Norges vassdrags- og energidirektorat
Energi- og konsesjonsavdelingen
Seksjon for vassdragsinngrep, region Midt-Norge

Kommentar til høringsuttalelser i sak nr. 202102665

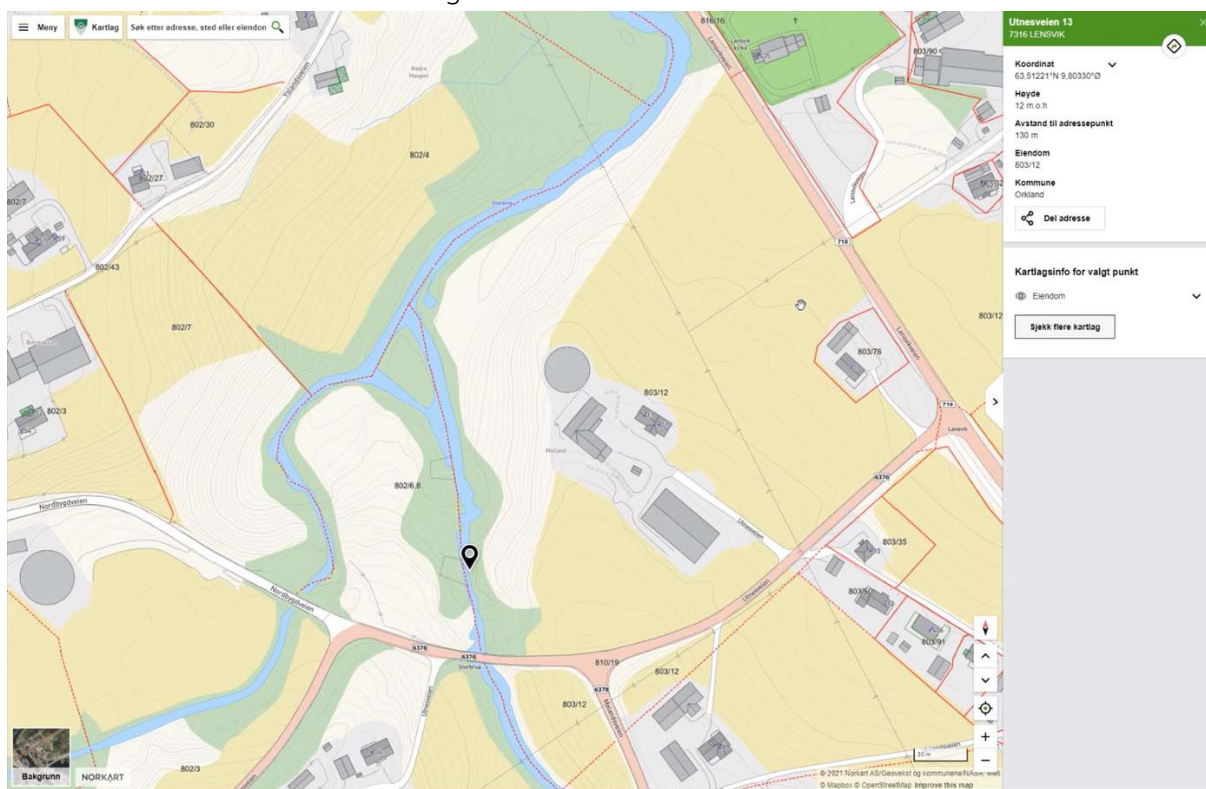
- Det kan se ut som Statsforvalteren har en oppfatning av at det er/skal være vandring av både laks og sjørret oppover i Lenavassdraget. Storfossen like nedenfor Storbrua på fv 6376 (noen få hundre meter oppover elva) og Brattfossen like ovenfor utgjør et naturlig vandringshinder for laks og sjørret, og det er ikke kjent at det verken er eller har vært oppgang av anadrom fisk forbi disse fossene. Se markering i kart:
